【資料2】

第2回大阪港部会での委員の意見に関する事項について

大阪市港湾局

■映像撮影時刻のL1岸壁付近の波高(高山法・パラメーター法)

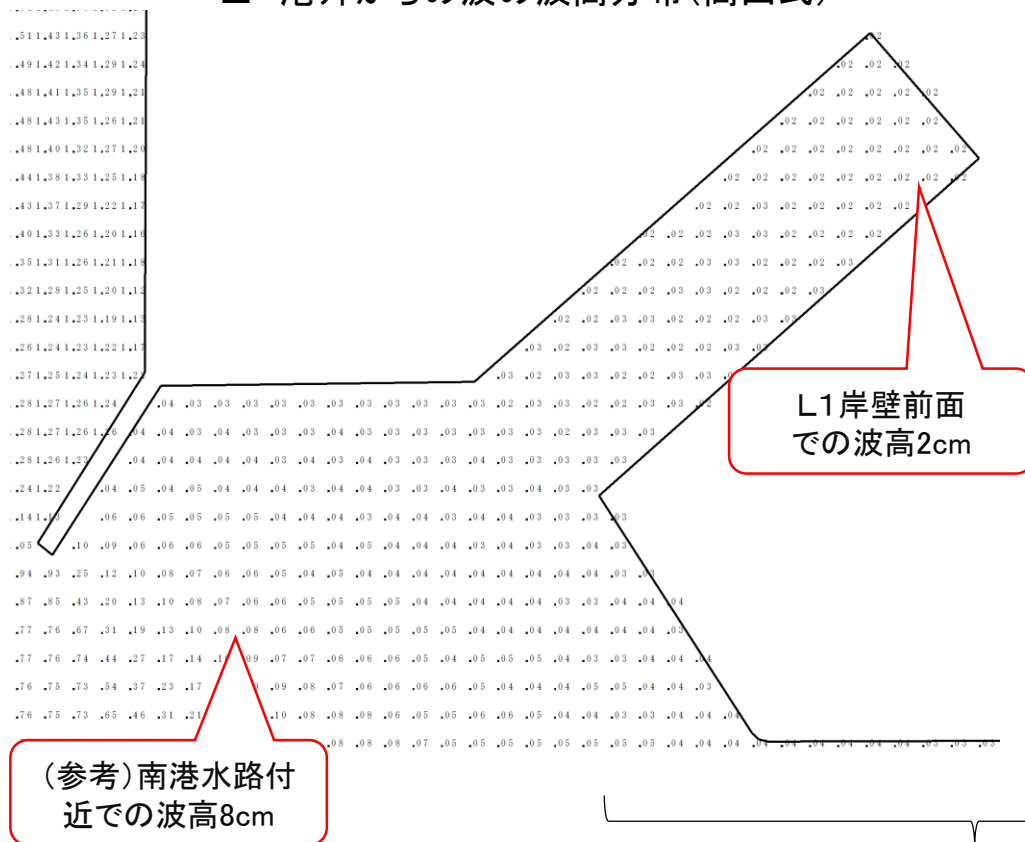
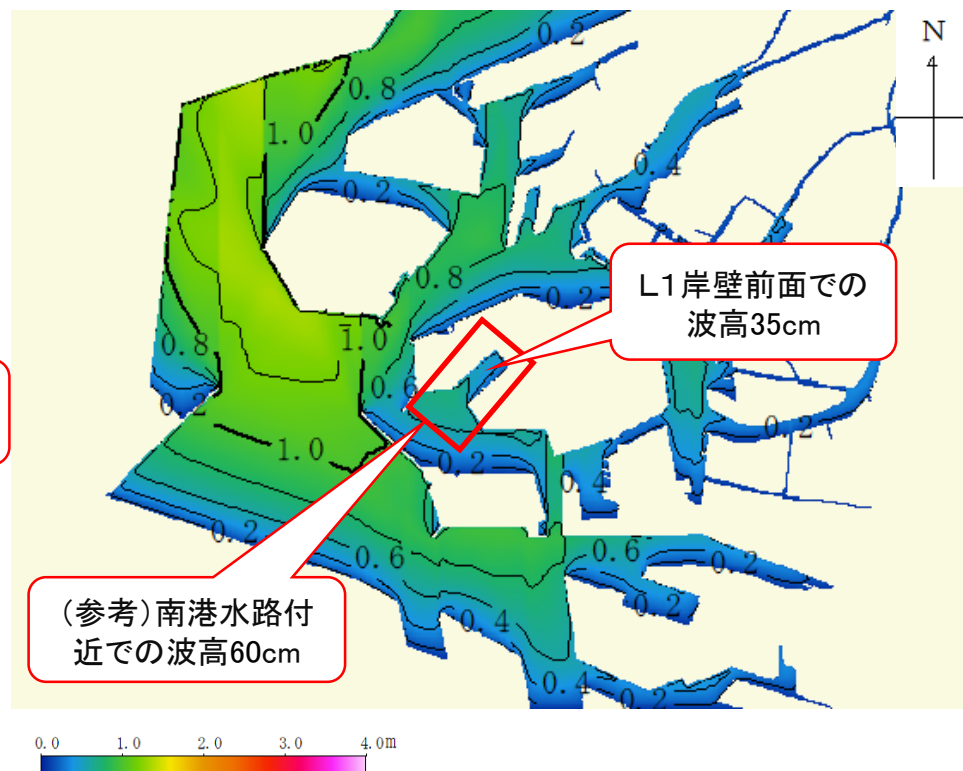
- ・台風21号来襲時のライナー埠頭を撮影した映像と、今回の波高の計算結果(約30cm)を比較すると、推算値の方が少し小さいと感じる。映像を見る限り、波高は1mぐらいありそうだ。
- ・(映像と波高の計算結果の差について)動画の中で波高が高い原因として、撮影地点が隅角部でいくつもの反射波が重なりあっていることが原因と考えられないか。まずは、動画の撮影地点と波高の推算地点について確認すべき。

- ・第2回部会で示したライナー埠頭の波高(映像撮影時刻13時56分頃の波高約32cm)は、岸壁前面で最大波峰高を示す地点(L4岸壁付近)における波高である。一方、映像の撮影地点は、ライナー埠頭奥部のL1岸壁付近である。
- ・映像撮影時刻のL1岸壁付近の波高を、現行の推算手法(高山法及びパラメーター法)を用いて推算したところ、約35cmとなり、映像を見て感じる波高(1m程度)より小さい。

- 映像撮影時刻のL1岸壁付近の波高を、現行の推算手法(高山法及びパラメーター法)を用いて推算したところ、約35cmとなり、映像を見て感じる波高(1m程度)より小さい。
- 施設前面の波高は、高山法による港外からの波の回折・反射を考慮した波高と、パラメータ法による港内の風の影響により発生する港内発生波をエネルギー合成
